Synopse der Stellungnahmen zum Verfahren

8. Änderung des Flächennutzungsplans der Gemeinde Neudorf-Bornstein "Windenergiegebiet Rothenstein"

Auswertung

Verfahrensträger: Amt Dänischer Wohld

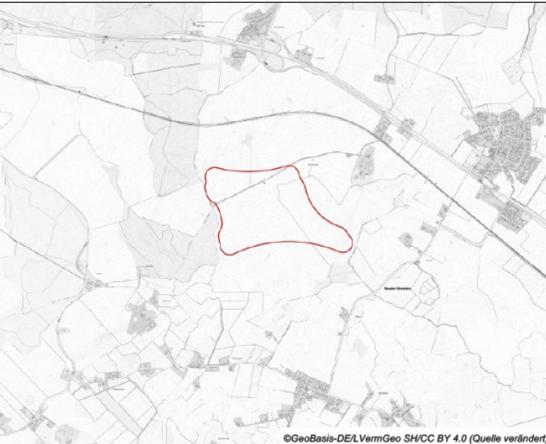
Institution: Deutsche Bahn AG c/o DBImm NL HH, FRI HH-I1 KI Datum: 24.07.2025 ID: 1009	Siehe Anlage	Die Stellungnahme wird zur Kenntnis genommen.
Institution: Landesamt für Umwelt (LfU) Datum: 24.07.2025 ID: 1008	Laut LEP 2020 soll grundsätzlich der gesamte potenzielle Beeinträchtigungsbereich der Seeadler von Windenergieanlagen frei gehalten werden. Eine potenzielle Beeinträchtigung der Art ist im Umweltbericht darzulegen.	Die Stellungnahme wird zur Kenntnis genommen. Die Hinweise werden im weiteren Verfahren berücksichtigt. Im Rahmen der laufenden Horsterfassung konnten keine Brutplätze von windkraftsensiblen Großvögeln im Nahbereich des geplanten Windenergiegebietes lokalisiert werden. Im Rahmen der Horsterfassung wurde nordöstlich des Plangebietes in etwa 1.900 Metern Entfernung ein Brutplatz des Seeadlers als kollisionsgefährdete Art lokalisiert. Der Umgebungsbereich tangiert etwa einen Hektar des geplanten Windenergiegebietes. Im Rahmen einer Habitatpotenzialanalyse wurde jedoch festgestellt, dass keine essenziellen

Einreichendendaten	Stellungnahme	Begründung
	 <p>Betroffene LEP 2020 Kriterien für die 8. Änderung des FNP, Gemeinde Neudorf-Bornstein</p> <p>Abbildung 2: Betroffene LEP 2020 Kriterien für die 8. Änderung des FNP, Gemeinde Neudorf-Bornstein</p> <p>Erforderlicher Prüfungsumfang nach § 45 b BNatSchG</p> <p>Im Rahmen des Umweltberichtes sind Erfassungen durchzuführen und das Konfliktpotenzial durch das geplante Vorhaben zu bewerten. Nach § 2a BauGB hat die Gemeinde in dem Entwurf des Bauleitplans die Belange des Umweltschutzes darzulegen. Der Umweltbericht bildet einen gesonderten Teil der Begründung. Grundlage für den Umweltbericht ist die Umweltprüfung. Die abzuarbeitenden Inhalte ergeben sich aus § 1 Absatz 6 Ziffer 7 BauGB sowie aus Anlage 1 zu § 2 Absatz 4 und den §§ 2a und 4c BauGB. Der Untersuchungsrahmen zu Erstellung des Umweltberichts wird im Folgenden erläutert:</p> <p>Untersuchungen kollisionsgefährdeter Brutvögel für den Umweltbericht beziehen sich auf § 45b Absatz 1-5 BNatSchG i.V.m. Anlage 1 Abschnitt 1 zu § 45b Absatz 1-5 BNatSchG. Demnach ist eine Horstsuche gemäß der Methodik „Fachliche Methode zur Ermittlung von Niststätten relevanter Groß- und Greifvögel mit besonderem Fokus</p>	<p>Nahrungshabitate innerhalb des geplanten Windenergiegebietes liegen und die primären Nahrungshabitate ohne Querung des Plangebietes erreicht werden können. Aus diesem Grund ist in dem Bereich nicht von einer erhöhten Aufenthaltswahrscheinlichkeit des Seeadlers auszugehen. Demnach liegt eine Betroffenheit für den Seeadler nicht vor.</p> <p>Für die weiteren genannten Arten konnten keine Brutplätze im Umgebungsbereich lokalisiert werden. Minderungsmaßnahmen sind nicht erforderlich.</p> <p>Aspekte des Artenschutzes sind im Umweltbericht dargelegt.</p>
